中部電力

浜岡原子力発電所  
基準津波の策定のうち  
歴史記録及び津波堆積物に関する調査について  
(コメント回答)

2023年12月26日

## コメント一覧表

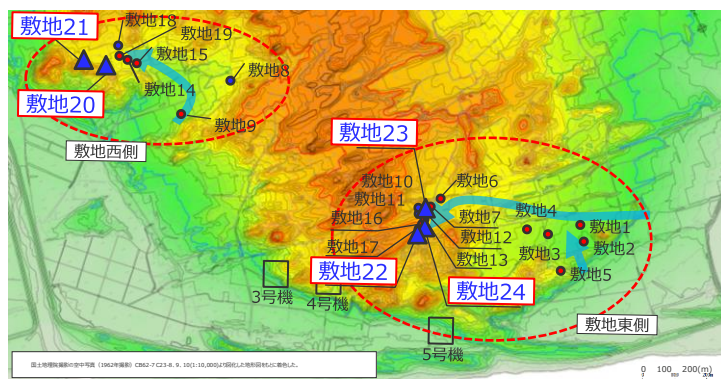
項目	No.	コメント内容	コメント回	備考
歴史記録及び津波堆積物に関する調査	1	<b>【イベント堆積物等の認定に係る根拠・考察】</b> <ul style="list-style-type: none"><li>敷地のイベント堆積物の分布上限周辺において、イベント堆積物がないとしている泥質堆積物については、その判断根拠を示すこと。</li><li>敷地のイベント堆積物として比較的厚い層厚を認定していることについて、コア観察結果、地形的な特徴等からの考察を加え説明すること。</li><li>イベント堆積物の評価の基礎データであるコア写真とコア柱状図は、調査地点ごとに両者を並べて示すこと。</li></ul>	第1095回 (2022年11月25日)	今回説明

# コメント回答概要（イベント堆積物等の認定に係る根拠・考察）

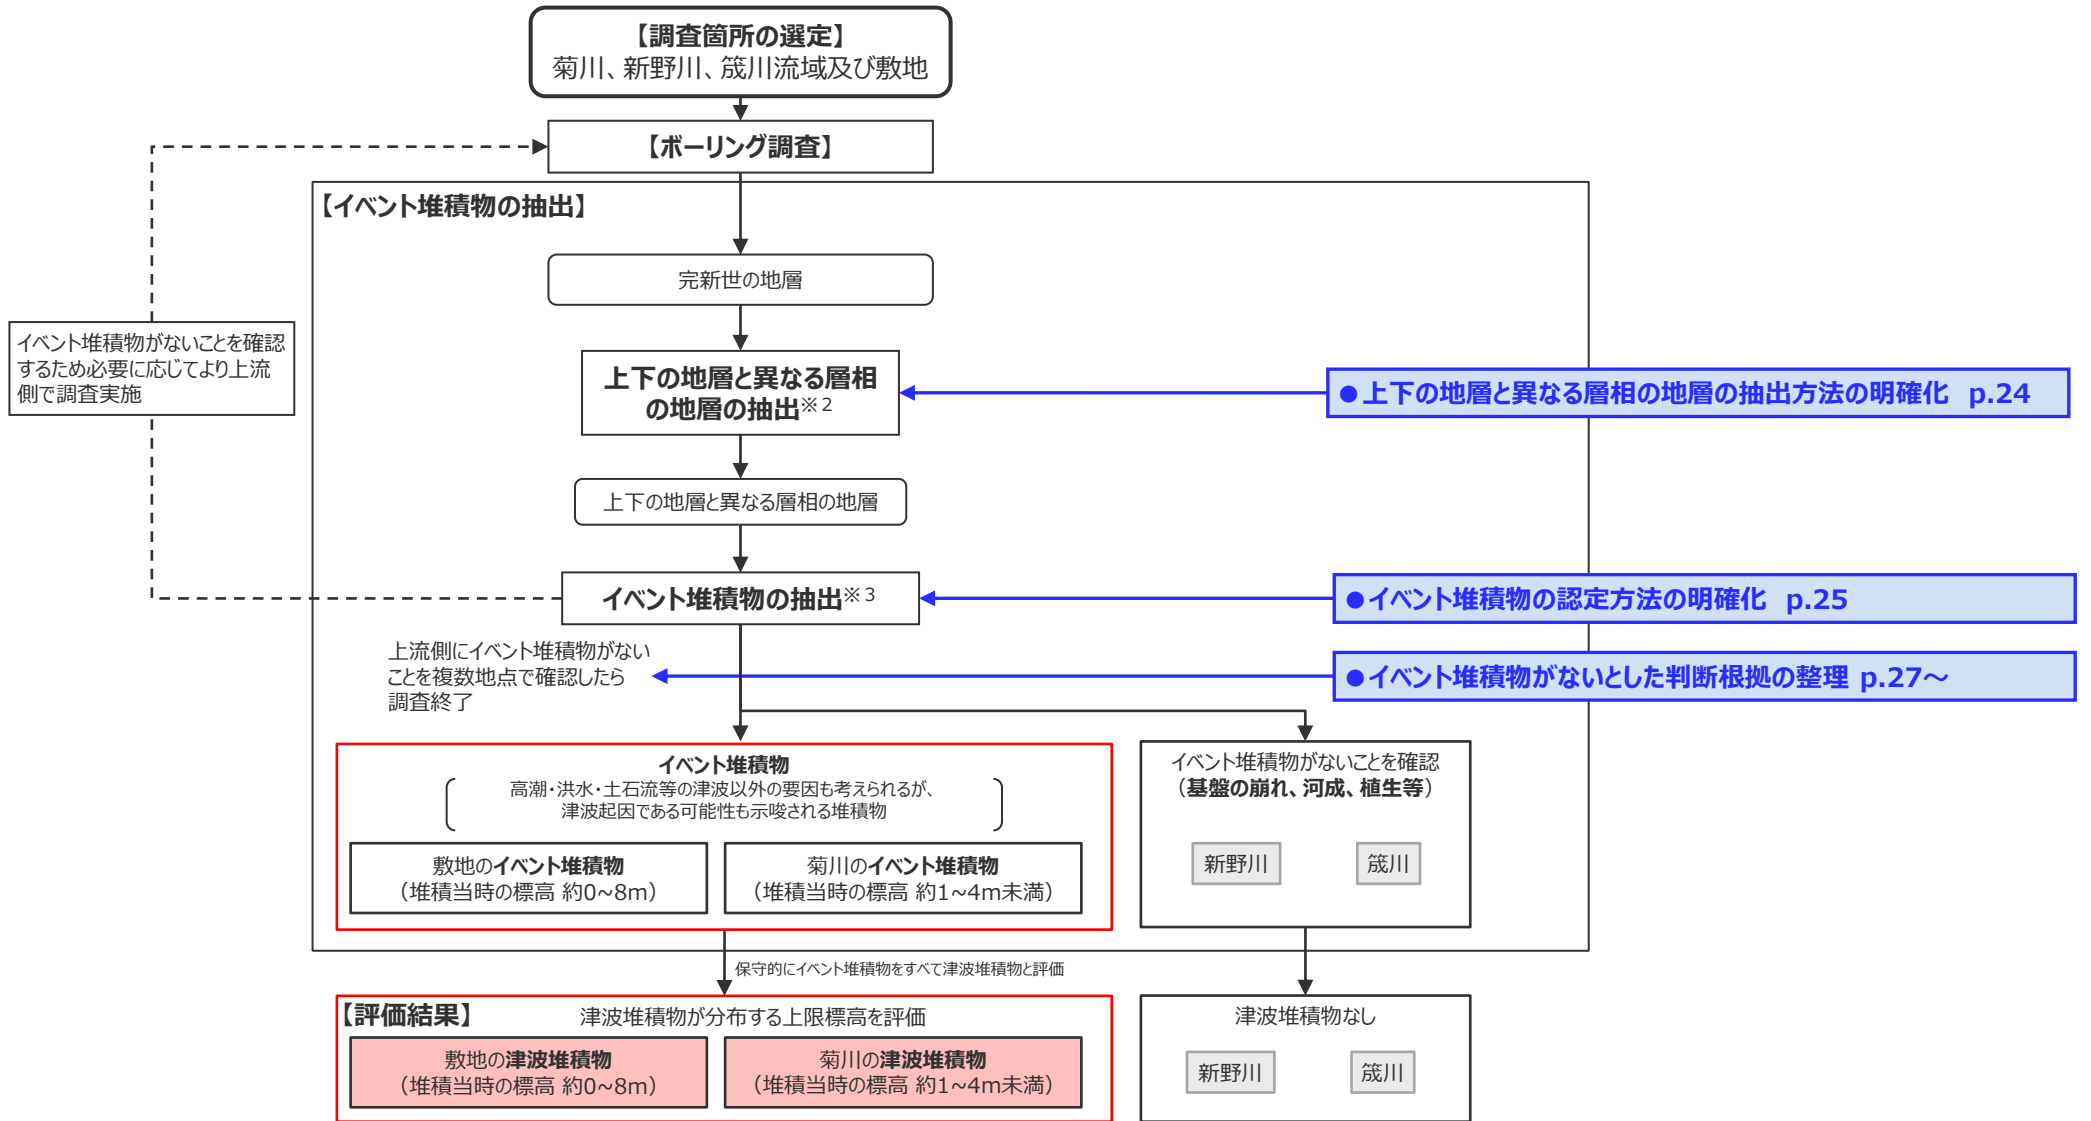
- 敷地のイベント堆積物の分布上限周辺において、イベント堆積物がないとしている泥質堆積物については、その判断根拠を示すこと。
- 敷地のイベント堆積物として比較的厚い層厚を認定していることについて、コア観察結果、地形的な特徴等からの考察を加え説明すること。
- イベント堆積物の評価の基礎データであるボーリングコア写真と柱状図は、調査地点ごとに両者を並べて示すこと。

- ① 上下の地層と異なる層相の地層の抽出方法、イベント堆積物の認定方法を明確化し、敷地のイベント堆積物分布上限周辺の調査地点についてイベント堆積物が含まれる泥質堆積物と同層準の泥質堆積物中にイベント堆積物がないと判断した根拠を整理した。（p.23～32,41～55）
- ② 敷地において認定したイベント堆積物は層厚が比較的厚く、最大約3mと厚いものも見られることについて、既往知見に基づき調査地域の地形的な特徴等からの考察を加えた。（p.33～36）
- ③ イベント堆積物の評価の基礎データであるボーリングコア写真と柱状図は、調査地点ごとに同じ頁に両者を並べて示した。（p.37）
